改善箇所説明図

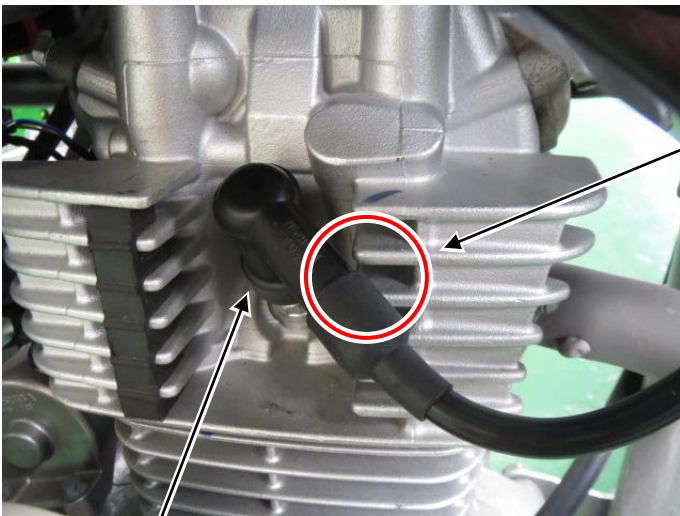
不具合発生箇所

プラグキャップの材質が不適切なため、低速走行時などプラグキャップ周辺が高温となる場合で、かつ、プラグキャップ周辺に水分が付着すると、シリンダヘッドに電気がリークする場合があります。そのため、スロットルを開いても点火プラグが失火してエンジンの回転が不安定になり、最悪の場合、エンジンが停止して始動不能となるおそれがある。

改善対策の内容

全車両、プラグキャップを対策品と交換する。
